Dotyczy: postępowania prowadzonego w trybie przetargu nieograniczonego pn. „Instalacja kolektorów słonecznych w Domu Pomocy Społecznej w Radomsku”.

PYTANIA I ODPOWIEDZI, WYJAŚNIENIA I MODYFIKACJE DO SIWZ

RYS. 4.

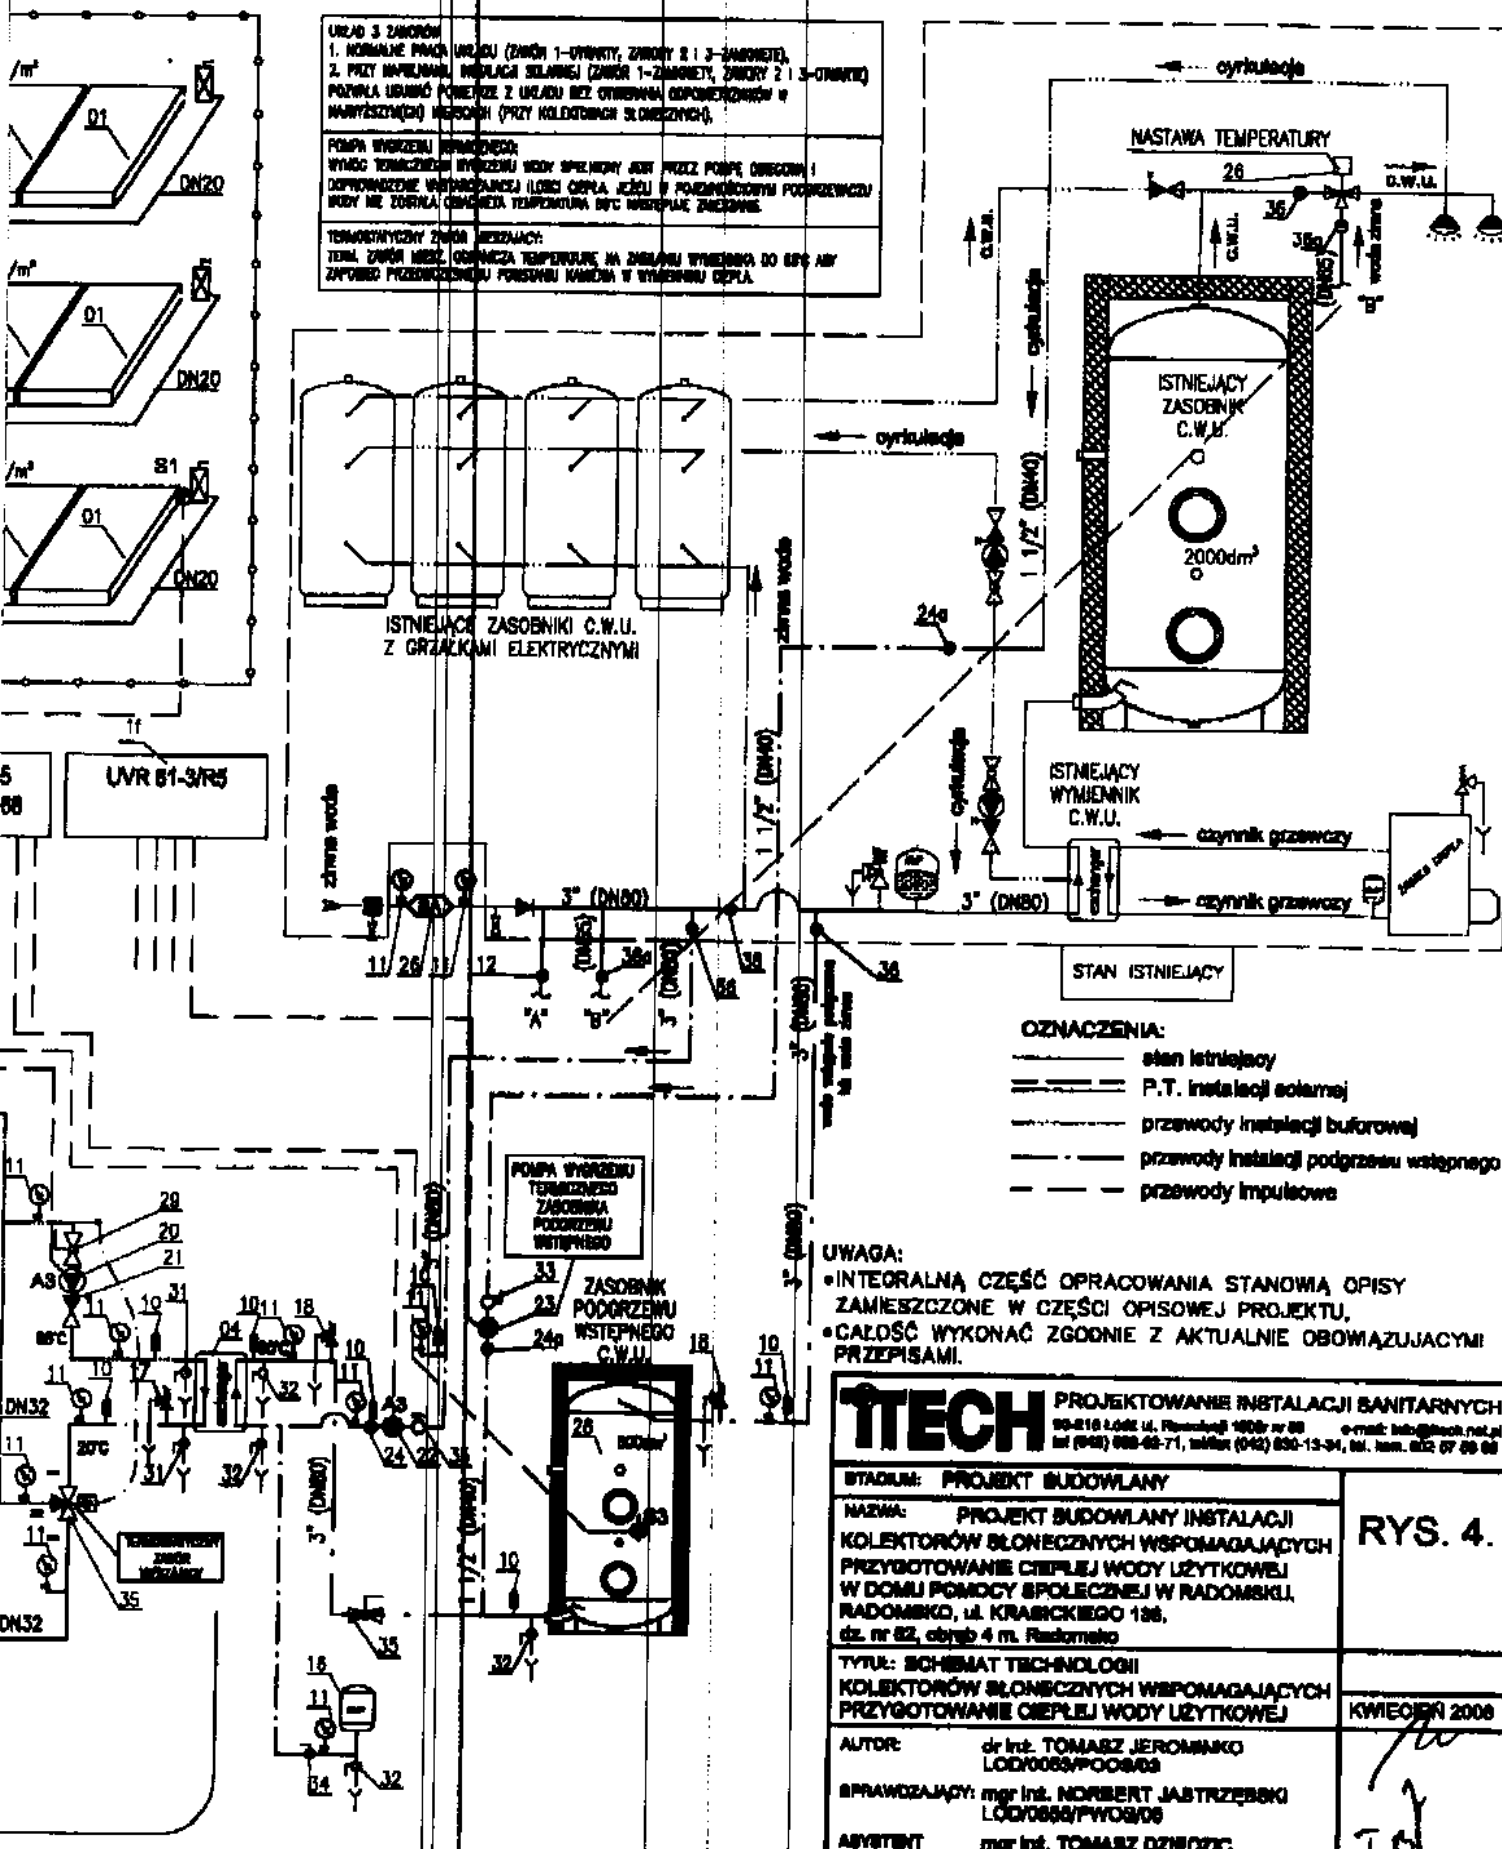
Na rysunku nr 4 nie ma umieszczonej pompy skrzydełkowej LFP Leszno typ SO/2, przyłącza 1/2, (20 l/min; H=30 m). Pytamy Zamawiającego czy należy tę pompę wycenić?

Na rysunku nr 4 nie został umieszczony zawór zwrotny z koszem ½ (DN15). Pytamy Zamawiającego czy należy go uwzględnić w wycenie?

Nie zgadza się ilość manometrów na schemacie nr 4 jest 26 w przedmiarze robót pozycja 12 jest 28, w zestawieniu materiałów jest 28, nie zgadza się również ilość termometrów na schemacie widnieje 14 natomiast w zestawieniu materiałów i przedmiarze robót pozycja nr 13 widnieje 14szt. Pytam więc Zamawiającego, którą ilość należy wziąć pod uwagę podczas wyceny?

Na schemacie nr 4 widnieje zawór kulowy dn 32 w ilości 10 szt. natomiast w zestawieniu materiałów pozycja nr 29 i przedmiarze robót pozycja nr 21 widnieje 11 szt. Pytamy Zamawiającego jaką ilość należy przyjąć?

Na schemacie nr 4 widnieje zawór kulowy dn 15 mufowy w ilości 9 szt. natomiast w zestawieniu materiałów pozycja nr 31 podana jest ilość 11 szt., a w przedmiarze podana jest ilość 16szt. Pytamy więc Zamawiającego jaką ilość należy przyjąć w wycenie?

W zestawieniu materiałów podany jest zawór odcinający do montażu na rurociągu z DN 32 woda-glikol, PN 16 w ilości 5szt., natomiast w przedmiarze robót ilość zaworu odcinającego kulowego dn 32 wynosi 3szt. Pytamy więc Zamawiającego jaką ilość należy przyjąć?

W zestawieniu materiałów pozycja 36 podany jest zawór zwrotny Socla typ: 802 PN 10 bar, Rp3” w ilości 3 szt., natomiast w przedmiarze robót zawór ten podany jest w ilości 6 szt. Pytamy, więc Zamawiającego, jaką ilość należy uwzględnić w wycenie?

Należy tę pompę wycenić. Pompa skrzydełkowa poz. 6 na załączonym schemacie.

Zawór zwrotny należy uwzględnić w wycenie. Zawór zwrotny poz. 6a na załączonym schemacie.

Należy przyjąć ilość urządzeń, armatury zgodnie ze schematem – rys. nr 4, (26szt.).

Należy przyjąć ilość urządzeń, armatury zgodnie ze schematem – rys. nr 4, (10szt.).

Należy przyjąć ilość urządzeń, armatury zgodnie ze schematem – rys. nr 4, (11szt.).

Należy przyjąć ilość urządzeń, armatury zgodnie ze schematem – rys. nr 4, (3szt.).

Należy przyjąć ilość urządzeń, armatury zgodnie ze schematem – rys. nr 4, - (4szt.) zaworu zwrotnego poz. 36 i 2 szt. zaworu zwrotnego poz.36a.
